**DEMANDE DE RENSEIGNEMENTS N° 2 DE LA RÉGIE DE L'ÉNERGIE (LA RÉGIE) RELATIVE À LA DEMANDE
D'AUTORISATION POUR UN PROJET D'INVESTISSEMENT VISANT LA CONSTRUCTION D'UNE STATION DE RÉCEPTION ET
D'INJECTION DE GAZ PORTÉ À SAINT FLAVIEN**

POINT DE RECEPTION ET CONDITIONS DE QUALITÉ DU GSR

(vii) « La Figure 4 ci-dessous illustre le parcours du GSR une fois livré à la station. »

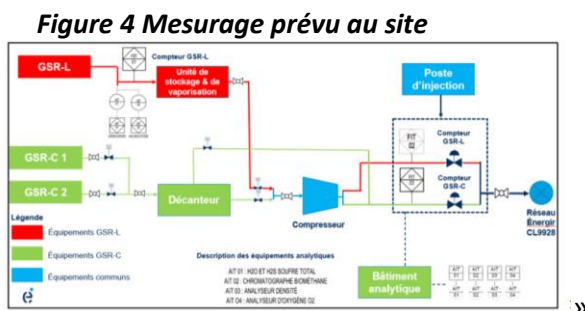
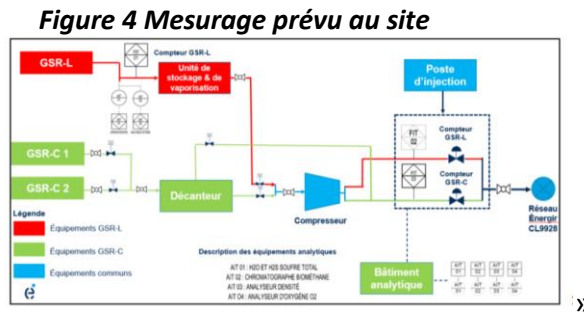
- 1.1 La Régie comprend des références (i), (ii), (vi) et (vii) que le GSR-C livré ne pourra être « réceptionné » par Énergir, que lorsque l'analyse de la qualité des premiers volumes se rendant au poste d'injection (après avoir passé par le décanteur et le compresseur ou seulement par le décanteur), confirmera sa conformité. Veuillez valider cette compréhension. Veuillez élaborer.
- 1.2 En tenant compte de votre réponse à la question précédente :
 - 1.2.1. Veuillez expliquer ce qu'Énergir entend par la « prise de possession » et par la « réception » du GSR à la référence (ii).
 - 1.2.2. Considérant les références (i), (ii), (vi) et (vii), veuillez expliquer le mécanisme par lequel Énergir prévoit empêcher que du GSR-C d'un camion en déchargement qui s'avère, selon les analyses en temps réel, d'une mauvaise qualité, soit comptabilisé et injecté à la conduite de raccordement.

- 1.4 Considérant les références (iii), (iv), (vi) et (vii), veuillez confirmer que la décision d'Énergir, de valider la qualité du GSR-L livré, dans son état liquide entre le camion et la pompe de transfert, et non pas, dans son état gazeux aux conditions de pression appropriées pour une injection au réseau (soit au poste d'injection, en amont du compteur GSR-L), se base sur l'évitement d'un mélange, dans le réservoir cryogénique de stockage, de lots de GSR à l'état liquide qui seraient de qualité conforme avec d'autres lots de qualité non conforme. Dans la négative, veuillez expliquer.

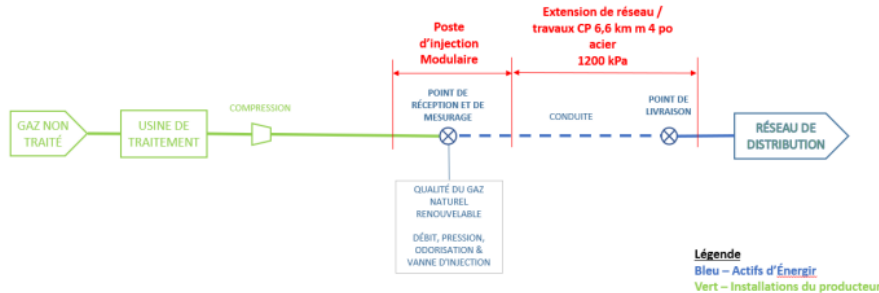
- 2.1 La Régie comprend que dans le cadre d'un raccordement direct à son réseau, Énergir exige aux producteurs de fournir, au point de réception, le gaz à une pression minimale d'opération. Veuillez valider la compréhension de la Régie (références (v) et (vi)).
- 2.2 Veuillez valider la compréhension de la Régie selon laquelle, indépendamment que le GSR soit livré à la station multiutilisateur sous forme liquide ou comprimée (référence (i)) :
 - 2.2.1 La pression minimale d'opération ne pourra être atteinte qu'après le passage du GSR par le décanteur (GSR-C) ou par le compresseur (GSR-C et GSR-L) (référence (ii)). Veuillez élaborer.
 - 2.2.2 La pression d'opération ne pourra être contrôlée et assurée qu'au poste d'injection (référence (iii)), compte tenu qu'en aval de ce poste, aucun autre équipement de compression n'est prévu (référence (iv)). Veuillez élaborer.

Figure 1
Modèle simplifié du service de réception et d'injection de GSR à la station Saint-Flavien

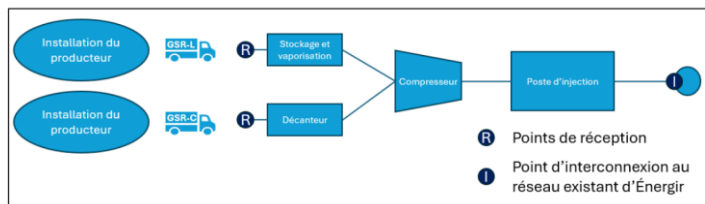
d'injection de la station multiutilisateur. Veuillez fournir une réponse distincte selon que le GSR à injecter au réseau (référence (iii)) provienne d'une livraison de ce gaz :

3.3.1 Sous forme liquide

3.3.2 Sous forme comprimée.
